# 改善箇所説明図

基準不適合発生箇所

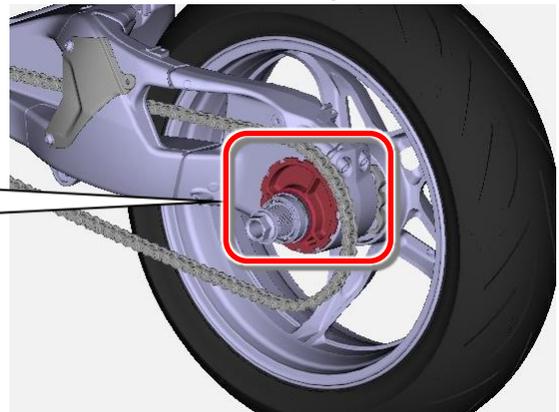
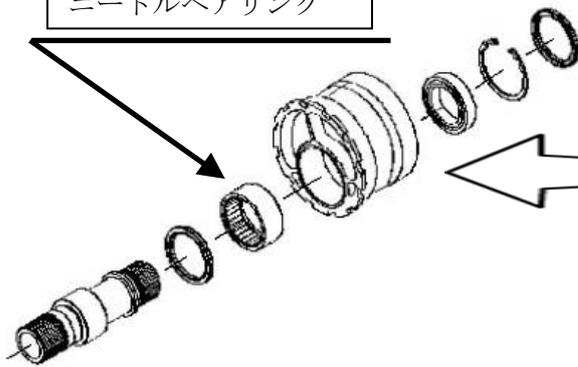
リヤホイールのニードルベアリングにおいて、グリース塗布作業が不適切なためグリース量が少ないものがある。そのため、ニードルベアリングが潤滑不良となり破損し、最悪の場合、リヤホイールがロックし走行不能となるおそれがある。

改善の内容 全車両、ニードルベアリングを新品に交換しグリースを塗布する。  
関連部品に損傷があれば交換をする。

識別：改善済車両には、車台後方（リヤシート下）のフレームに青色ペイントを塗布する。
